**Dodatek č. 1**  
**ke smlouvě o dílo uzavřené dne 10. 6. 2019**  
**(dále jen „smlouva“)**

**Nabídka č: 219034**

**Servis po desetiletém provozu u automobilního žebříku Metz L39, výr. č. A2M00190001**

**Další práce vyžadované po kontrole doručení v dílně**

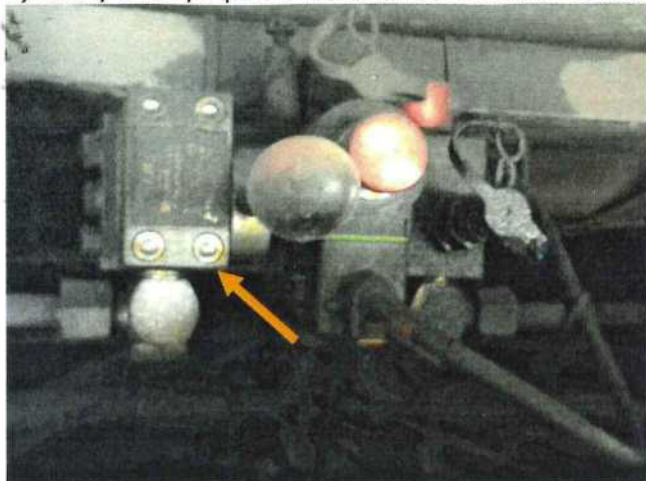
1) Vadný senzor zemního tlaku na levém předním zvedáku v důsledku koroze (Chyba E015)

- 1) Obnova snímače síly na základní desce vpředu vlevo
- 2) Výměna vadného ručního prepínacího ventilu
- 3) Oprava rozbité přístrojové desky
- 4) Demontáž konektorů na nosných měřících kartách, pájení kontaktů, opětovné nasazení, nastavení parametrů v případě potřeby a testování

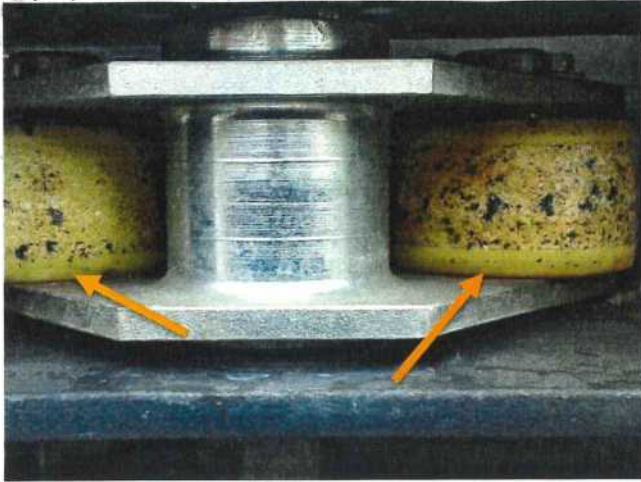
6) Rozbitá sklolaminátová podpora displeje:

7) Rozbitý vlnovec na 3 joystickách

- 5) Částečná demontáž trubek, čištění a přepracování těsnicí plochy, opětovná montáž, odvzdušnění a testování
- 6) Částečná demontáž loketní opěrky, přepracování laminované konstrukce, instalace nových závitů a opětovné nasazení

- 7) Částečná demontáž joysticků a výměna vadných spodních částí
- 8) Výměna vadných LED světlometů na sedadle operátora
- 9) Výměna střešního okna u sedadla obsluhy

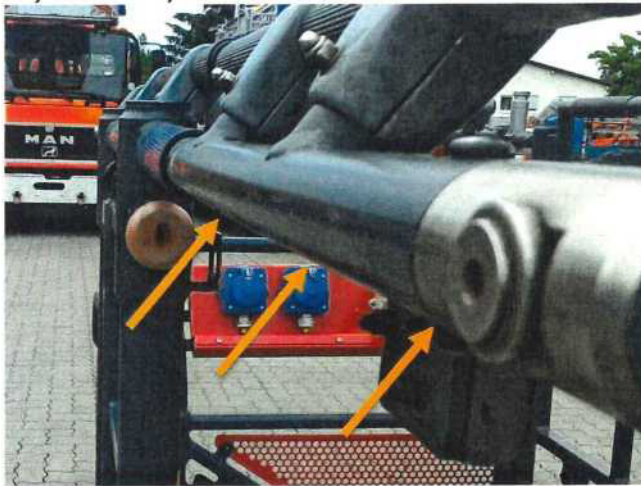
- 11) Vadná kladka pro kabel určující náklon (bez obrázku)
- 12) Opatřované přední vodící válce:

- 10) Výměna asi 20 vadných stupňů (nebezpečí sklouznutí při stoupaní na žebříku)
- 11) Výměna vadné kladky
- 12) Částečná demontáž nosiče, výměna 16 vadných plastových válečků, opětovná montáž a seřízení
